改善箇所説明図

基準不適合発生箇所

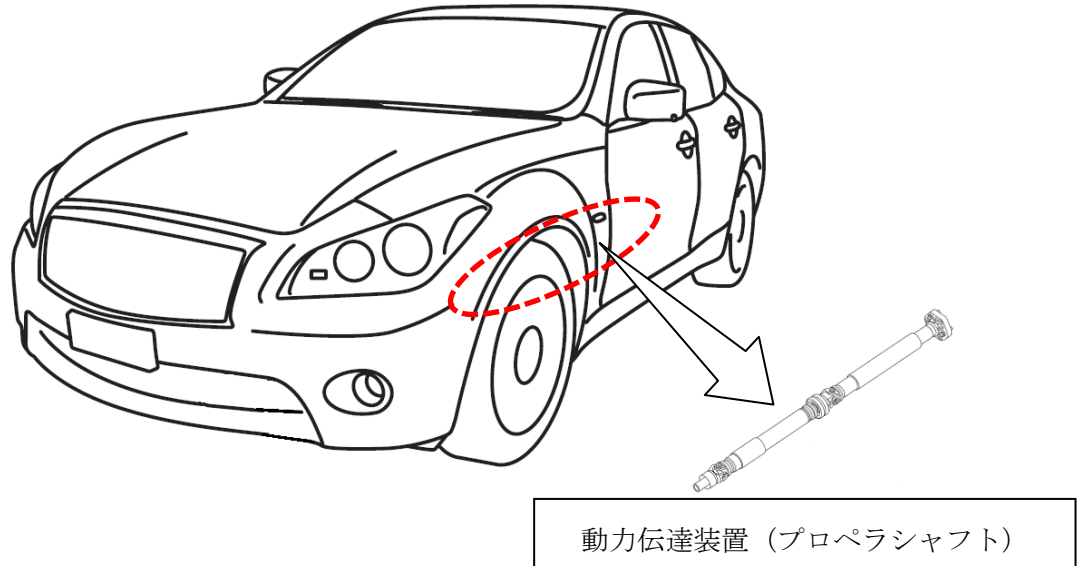
動力伝達装置において、プロペラシャフトの材料及び寸法が不適切なため、想定よりも疲労強度が不足しているものがある。そのため、プロペラシャフトに亀裂が発生する可能性があり、そのまま使用を続けると、最悪の場合、亀裂の進展によりプロペラシャフトが破損し、走行不能に至るおそれがある。

全車両、プロペラシャフトを対策品に交換する。

識別：金色のシールをモデルナンバープレートの右横に貼り付ける。
